Datum
2024-10-09

Diarienummer
KS-2019/2662

Samrådsredogörelse – Utvecklingsplan för Skogås och Trångsund

Figur 1. Problemområden för dagvattensystemet i nuläge i västra Skogås. Röd skraffering visar områden med teoretisk kapacitetsbrist.

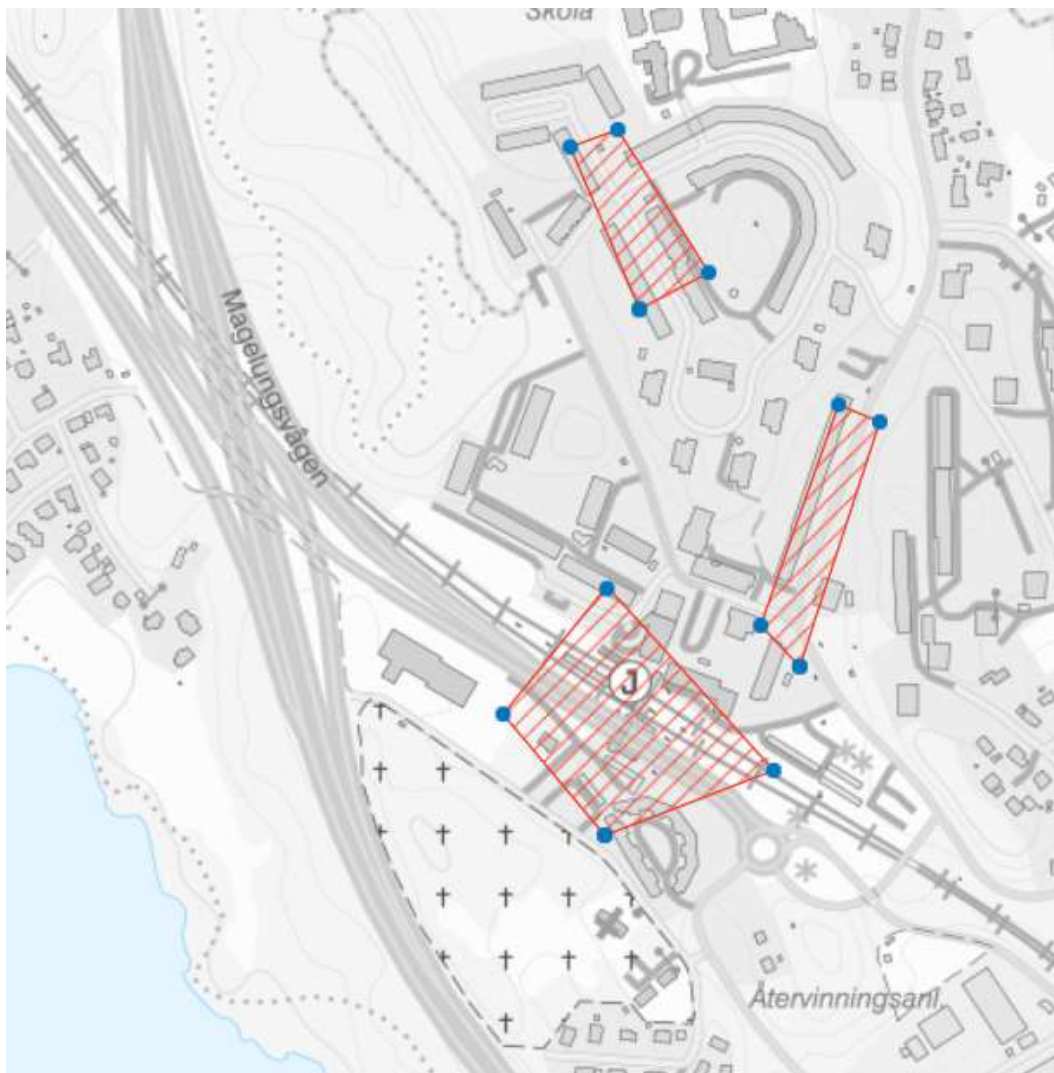
För de västra delarna av Skogås samt för en mindre del av Trångsund som avleds mot Magelungen har SVOA uppbyggda, kalibrerade hydrauliska dagvattenmodeller som beskriver nuläget. Simuleringar visar att det finns flera mindre områden med teoretisk kapacitetsbrist, se Figur 1 och 2.

För delarna av Skogås som avleds mot Drevviken samt för stora delar av Trångsund saknas dagvattenmodell. För dessa områden kan kapaciteten och eventuella åtgärdsbehov behöva utredas. Observera att andra delar av utvecklingsområdet inte har utretts med avseende på kapacitet i dagvattennätet. Om VA-system som korsar järnvägsspåret behöver justeras på grund av exploateringar krävs extra hänsyn och tid, samt samordning med Trafikverket.

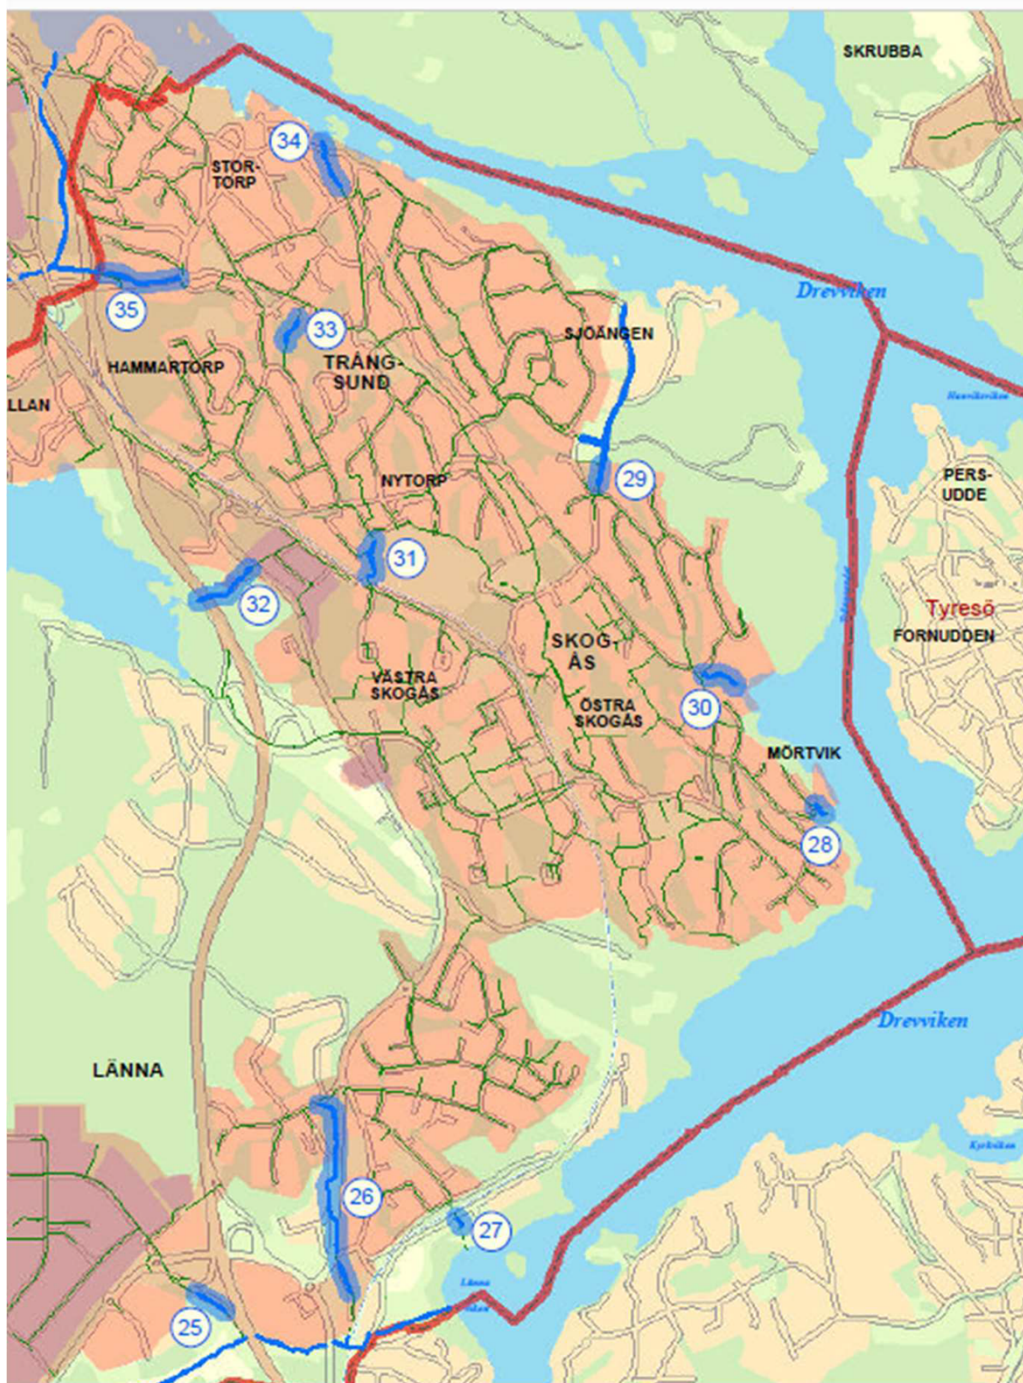
Det är positivt att platser för föreslagna samt möjliga åtgärder för att möta MKN tas upp i utvecklingsplanen. Däremot benämns den illustration som det i texten hänvisas till som "Karta som visar översvämningens områden och behov av skyfallsåtgärder" (sid. 40). Det råder alltså oklarhet kring vad denna illustration faktiskt visar. Med fördel skulle illustrationen kunna visa både åtgärder för att uppnå miljö kvalitetsnormer samt hantering av skyfall men det behöver tydliggöras vilket syfte de olika markerade platserna har i teckenförklaringen samt

titel på illustrationen. Att som tillägg även visa dessa platser i mer inzoomat läge skulle dessutom kunna underlätta planeringen i senare skeden.

Svar: Förvaltningen tackar för yttrandet och noterar de synpunkter som berör efterföljande planering. Utvecklingsplanen hanterar VA-frågor på ett övergripande plan. Vidare hantering av frågorna beskrivs i kommunens dagvattenstrategi som är under revidering och i vattentjänstplanen. Båda styrdokumenterna tas fram i nära samverkan med SVOA. Därutöver instämmer förvaltningen i att behovet av ytterligare samverkan kring utbyggnadstakten i området och den vidare utredningen av va-frågor. Inte minst för att säkerställa uppfyllandet av MKN i Magelungen och drevviken. Inför utvecklingsplanens antagande har resonemang tillförts om de lokala åtgärdsprogrammets kapacitet att kunna hantera en ökad belastning. Det bör exempelvis utredas om kapaciteten i föreslagna och redan genomförda LÅP-åtgärder kan utökas för att även ta höjd för kommande exploatering. I övriga planområdet behöver behovet av storskaliga dagvattenåtgärder utredas vidare i syfte att säkerställa miljö kvalitetsnormernas efterlevnad. Utvecklingsplanen kartmaterial har även förtydligats vad gäller lokalisering av LÅP-åtgärder i området, samma karta innehåller över

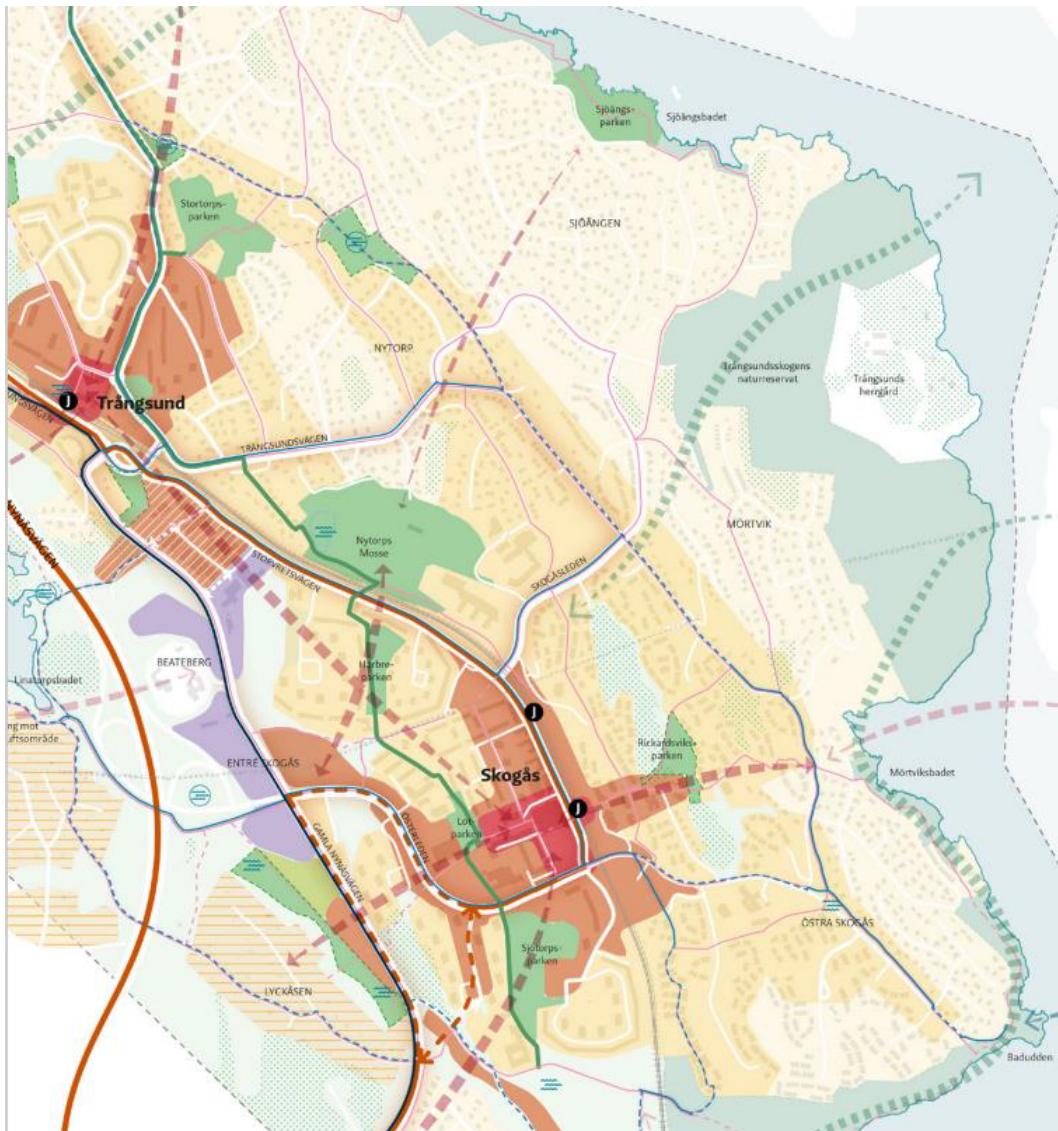
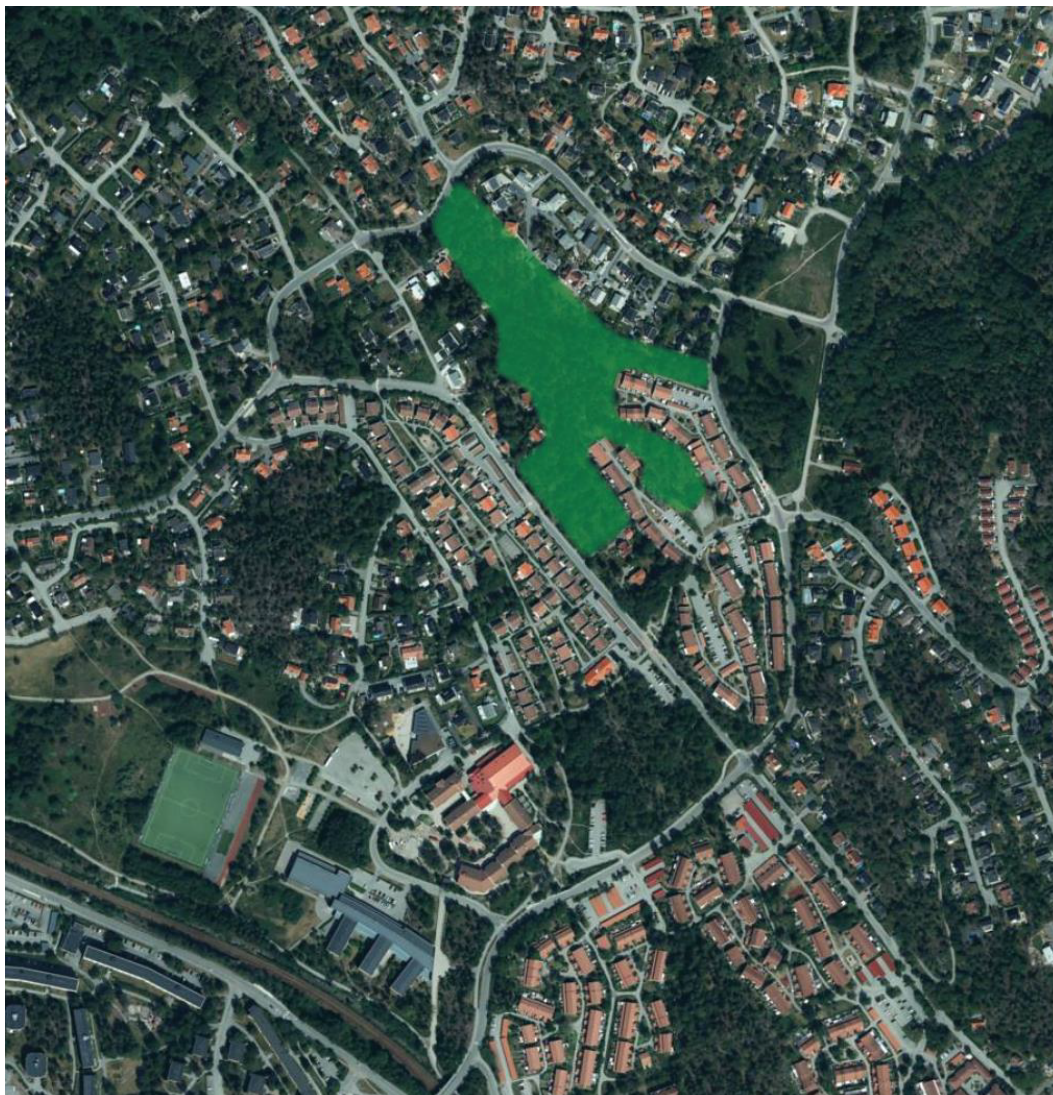
Vi har tagit del av förslaget till utvecklingsplan för Skogås och Trångsund. Vi noterar att delar av det värdefulla skogsområdet mellan Mörtviksvägen, Trångsundsvägen, Gärdesvägen och Balettvägen är markerat som ”stadsutvecklingsområde för mindre förtätning” och att övriga delar är markerat som ”område där komplettering kan prövas”.

Vi bifogar några kartor för att illustrera skogens utbredning, de ekologiska spridningskorridorerna och skogens roll i den övergripande grönstrukturen i Skogås och Trångsund. Skogen binder bland annat samman Trångsundsskogens naturreservat med Stortorpsparken, Rickardsviksparken och Nytorps mosse. Det är viktigt att den sammanhängande grönstrukturen bevaras för framtida generationer.
